PLAN D'AFFECTATION CANTONAL VALANT PERMIS DE CONSTRUIRE N° 367

« LES ECHATELARDS »

DECISION D'APPROBATION DU PLAN ET DECISION FINALE RELATIVE  
A L'ETUDE DE L'IMPACT SUR L'ENVIRONNEMENT

Stockage définitif pour déchets de types A, B, D et E

Figure 4 : Etanchéité / drainage du fond de casier type D ou E

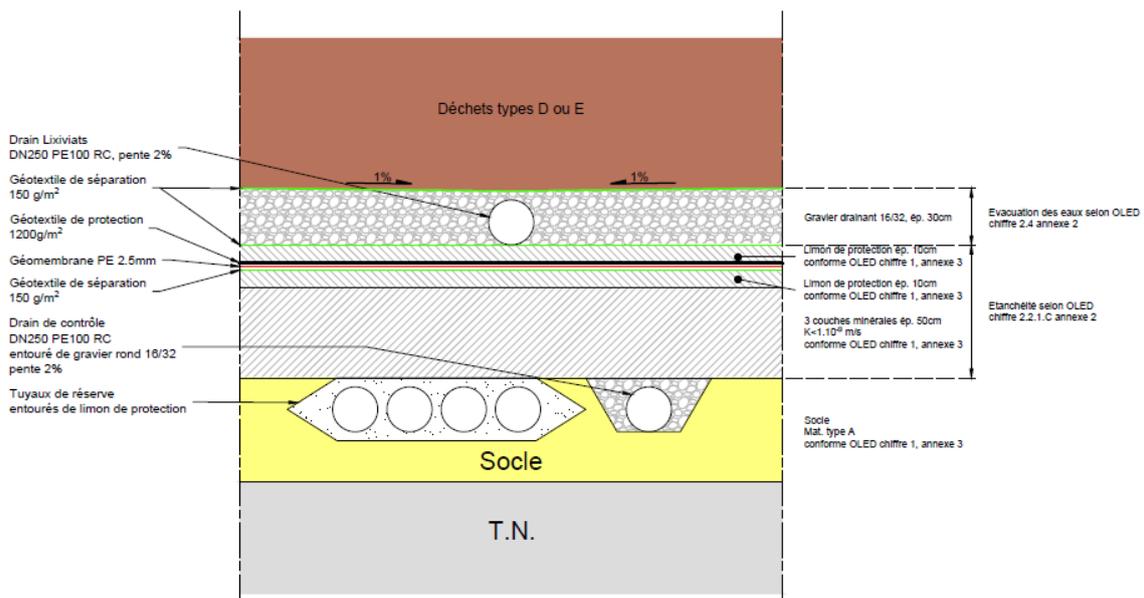
L'étanchéité basale pour les casiers de type D et E se trouve sur le « Plan des étanchéités » de la demande de permis de construire [4] et est représentée ci-dessous :

Ces casiers disposeront d'une étanchéité artificielle multicouche correspondant au chiffre 2.2.1. lettre c, de l'annexe 2 de l'OLED et comprenant de bas en haut [13] :

Figure 5 : Couverture définitive avec étanchéité (pour casier déchets types D ou E)

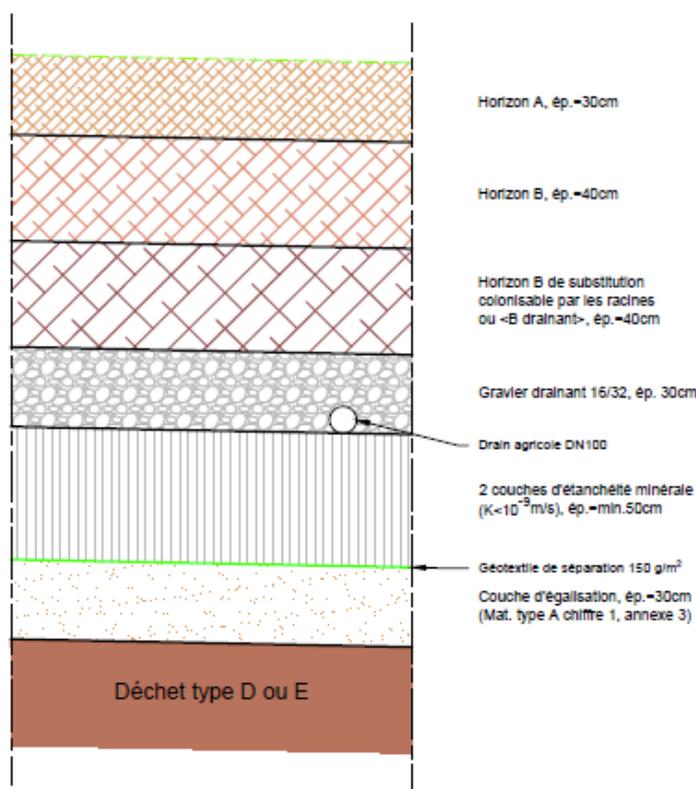
L'étanchéité de surface pour les compartiments de type D et E est représentée ci-dessous.

Figure 6 Exemple d'une étanchéité minérale superficielle (cotes en cm)

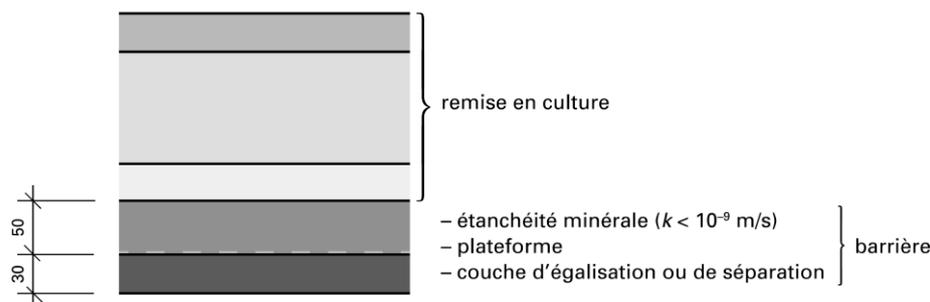
- 9.1.4.5 *Pour les étanchéités minérales les exigences selon 4.1 s'appliquent. Elles devront être mises en place en deux couches avec une épaisseur totale d'au moins 50 cm.*

**Les épaisseurs correspondent au chapitre 9.1.4.5 et à la figure 6 de la norme SIA 203. La perméabilité prévue pour l'étanchéité minérale est également conforme.**
